Mémoire en réponse au Procès- Verbal de synthèse de la Commission d'enquête

19 juillet 2018

Projet d'unité de valorisation énergétique à Ivry-Paris XIII
Mémoire en réponse au Procès-Verbal de synthèse de la Commission d'enquête

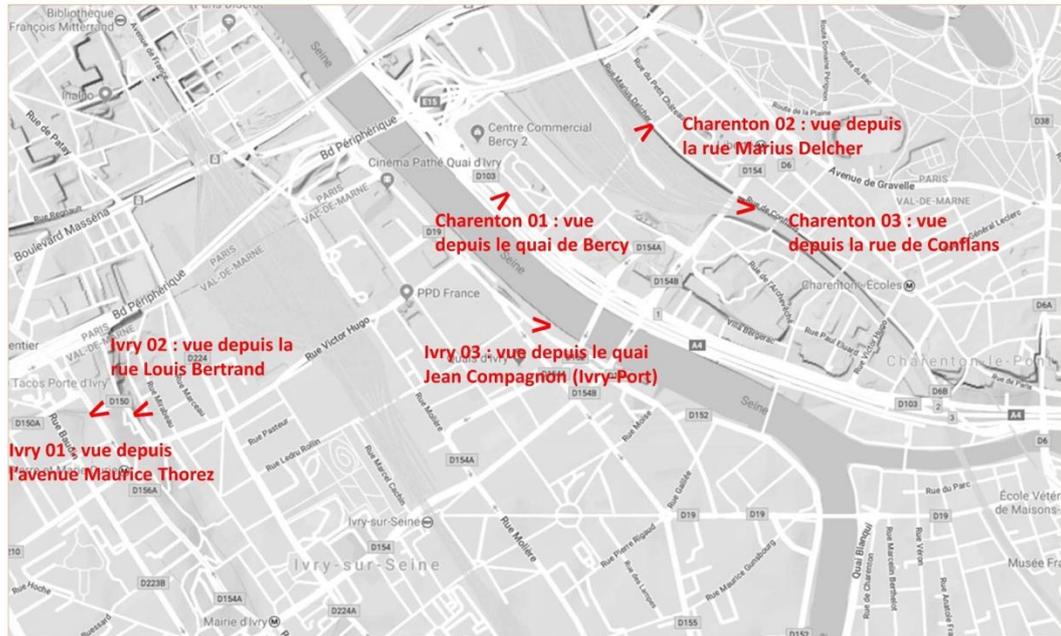
Question n° 3 : Le dossier de permis de construire mis à disposition de la commission d'enquête ne contient pas le tableau des surfaces créées et elle souhaite en disposer. D'une façon générale sa lecture n'est pas facilitée par une présentation minimaliste des documents ni prévenante à l'égard des instructeurs ni à celui des personnes qui le consulte.

Les vues présentées tiennent compte des avis des ABF et des demandes réglementaires (vues dans son environnement proche). (Point n°2-1).

La vue n°1 du document PC07 présente l'usine actuelle avec le même point de vue que la vue n°2 du document PC06. La comparaison et l'appréciation de l'intégration paysagère peut donc être faite (Point n°5).

Les vues n° 02, 03, 04 du document PC06 présentées au dossier de demande de permis de construire tiennent compte des bâtiments avoisinants et de leurs hauteurs ainsi que des futurs bâtiments aux alentours à la date du dépôt de la demande de permis de construire.

Figure 1 – Synthèse schématique des flux journaliers aux abords du site et de leur évolution entre la phase d'exploitation de l'UIOM actuelle et celle de la future UVE (valeurs arrondies à 5 véhicules près)

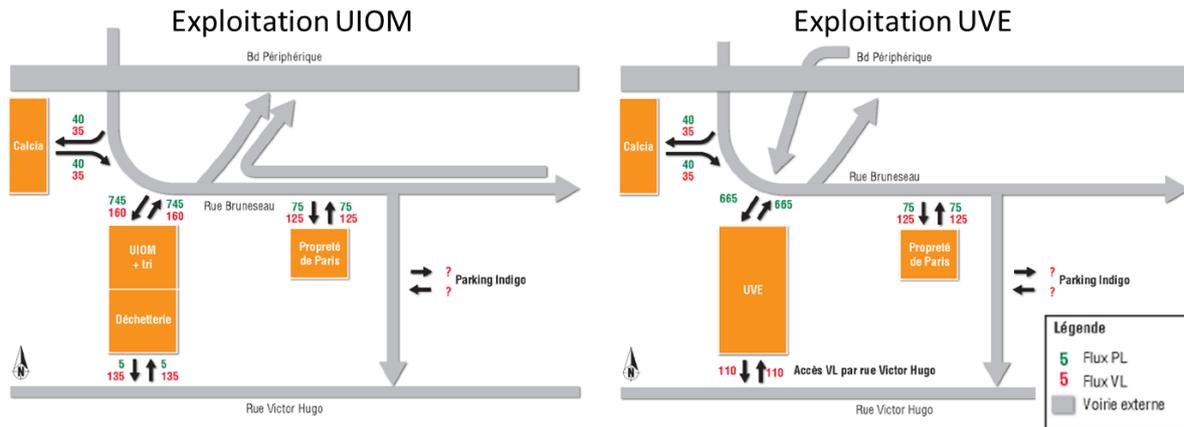
S'agissant des observations du public sur les nuisances sonores engendrées par le trafic des camions :

Actuellement, le lundi le plus chargé, environ 906 véhicules / jour sont en lien avec l'usine au niveau du carrefour Bruneseau, dont environ 746 poids lourds. À terme, les flux en lien avec le projet UVE au niveau du carrefour Bruneseau diminuent de 27% par rapport à la situation actuelle dont une baisse de 10% du nombre de poids lourds par rapport à l'état actuel.

Sur l'ensemble des axes voisins de l'UVE on observe des réductions de trafic (Tableau 2, Figure 1). L'état actuel correspond aux comptages réalisés en 2015 en phase d'exploitation de l'UIOM, l'étape 2 correspond à la diminution de l'UIOM et à la réalisation de l'UVE et l'étape 3 à l'exploitation de l'UVE uniquement. Cette importante diminution du trafic aura un impact positif sur l'environnement sonore de l'usine et vient compléter les mesures de conception allant également dans ce sens.

Figure 1 : Hauteur du centre du panache émis par les cheminées de l'UVE (depuis le sol)

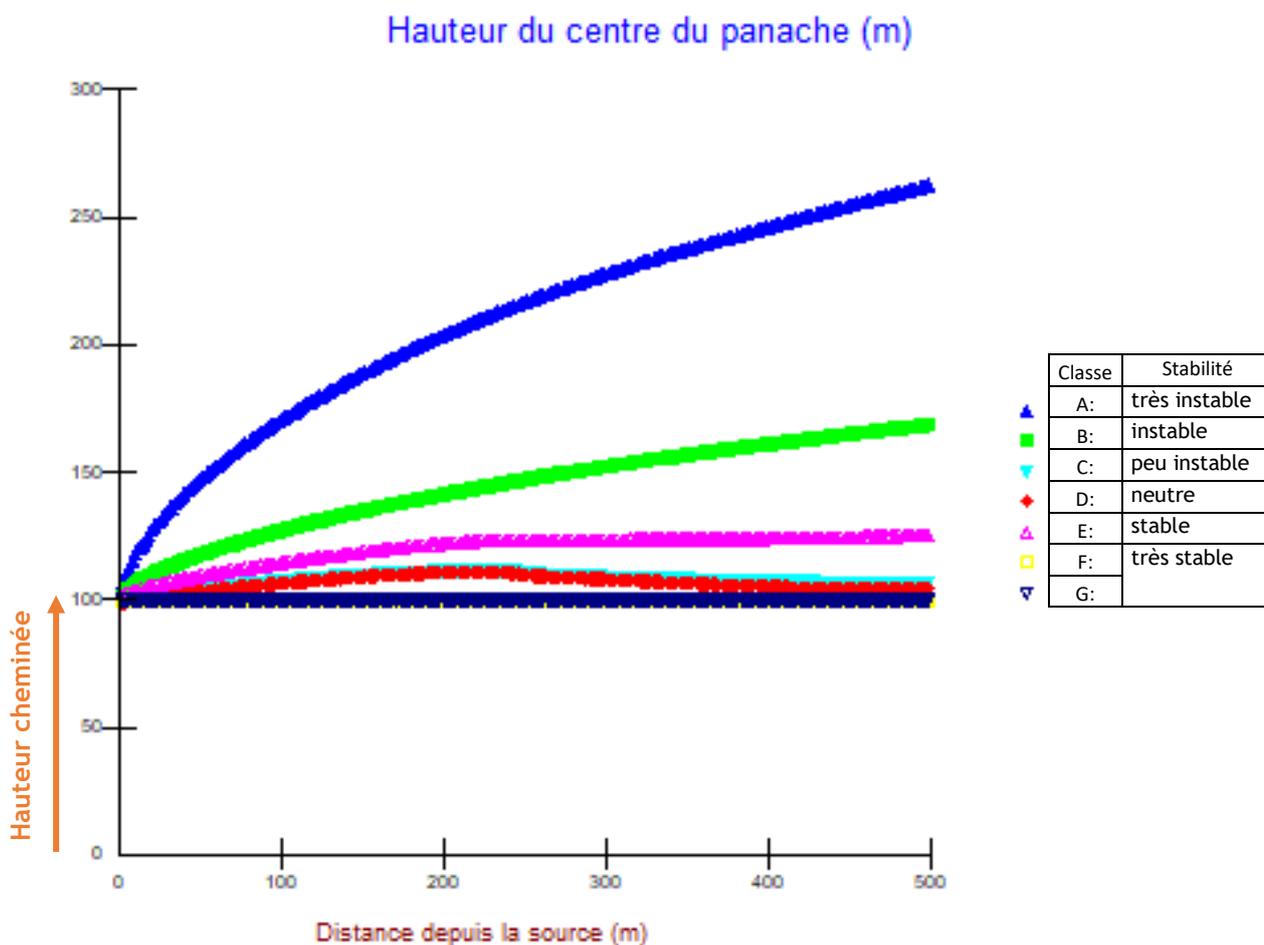
Après la remise du rapport, le SYCTOM a reçu des questions liées à la présence d'immeubles de grande hauteur (autour ou supérieure à 100 mètres) existants¹ ou en projet² dans la zone d'étude (voir Figure 2). Il a donc été demandé à l'INERIS de réaliser une nouvelle modélisation pour estimer les expositions à différentes hauteurs d'immeubles (de 30 à 150 m) et d'en évaluer l'incidence sur les conclusions de l'ERS.

La hauteur du panache émis par les cheminées des fours de l'UVE a été modélisée en fonction de la distance aux cheminées et des conditions météorologiques caractéristiques des 7 classes de Pasquill (voir Tableau 1). Les résultats sont présentés sous forme de graphique sur la Figure 1. Pour rappel, la hauteur des cheminées est de 100 mètres.

La Figure 1 montre que le centre du panache s'élève rapidement, à plus de 150 mètres de hauteur à une distance de 500 mètres de la source, dans le cas de conditions instables ou très instables. Par contre, dans des conditions peu instables, neutres, stables ou très stables, le centre du panache s'élève peu et reste entre 100 m et 120 mètres de hauteur à 500 mètres de distance de la source. Le profil est le même pour les substances gazeuses ou les particules de 2,5 µm.
